Werfverslag 21 voor project: Zwaluwenlaan 15 | 8430 Middelkerke (BE)

Residentie Aton: renovatie voor- en achtergevel

Nummer: 1070RAW-21

Datum: donderdag, 14 maart 2024

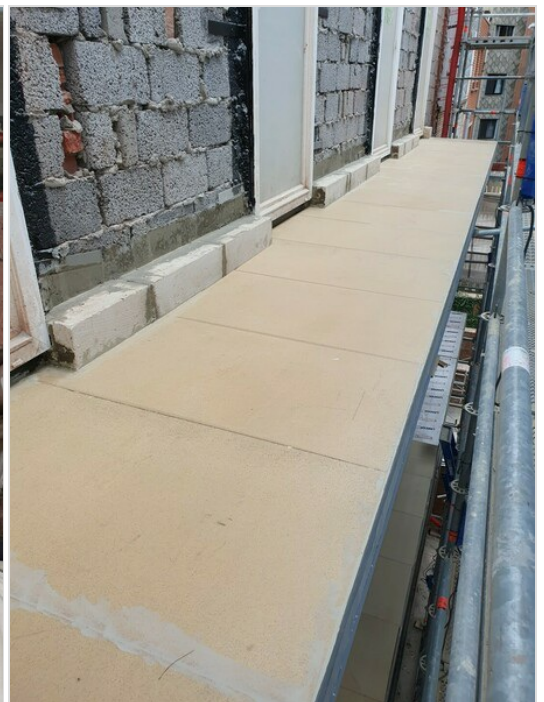
We bemerken dat niet alle doken voldoende afgedicht zijn. Deze dienen uiterlijk voor opstart crepi afgedicht te zijn.
